## Blackjack 24 RTR Ergänzung RC-Einbauplatte

**Produkt:** PRB Blackjack 24 (PRB08007)

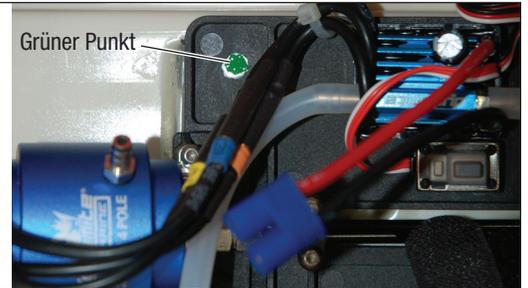
**Problem:** Bei einigen Booten könnte sich die RC-Einbauplatte gelöst haben.

**Was ist zu tun:** Bereits überprüfte RC-Einbauplatten sind mit einem grünen Punkt markiert. Sollten Sie keine Markierung finden, prüfen Sie bitte ob die Einbauplatte korrekt am Rumpf befestigt ist.

✓ Korrekt

Kein weiteres Handeln erforderlich

Grüner Punkt

## Überprüfung der RC-Einbauplatte:

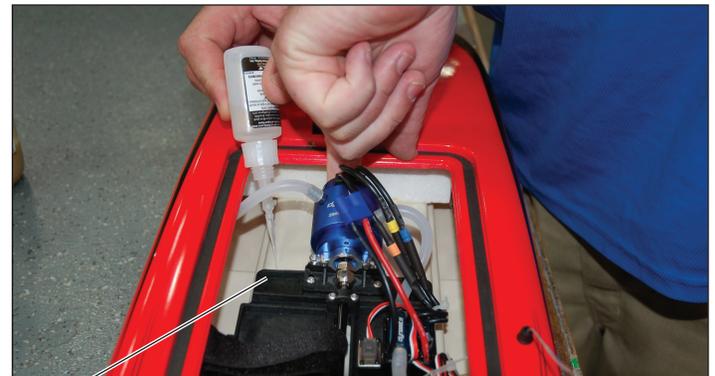
1. Durch Zug an den Akkuschlafen könnte sich die RC-Einbauplatte gelöst haben.
2. Sollte sich die R-Einbauplatte gelöst haben, geben Sie zwischen Platte und Rumpf etwas Sekundenkleber (CA) um diese fest zu kleben.

**WICHTIG:** Der mit der Welle verbundene Motor hält auch die RC-Einbauplatte. Heben Sie die Platte vorsichtig an während Sie den Kleber auftragen.

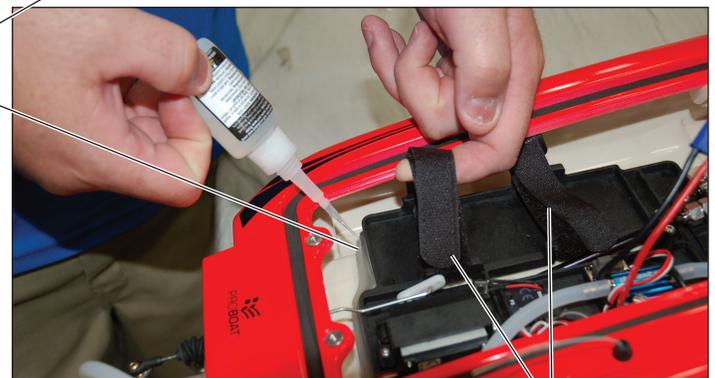
Heben Sie die Platte vorsichtig an und geben Kleber zwischen Platte und Rumpf.

Akkuschlaufe
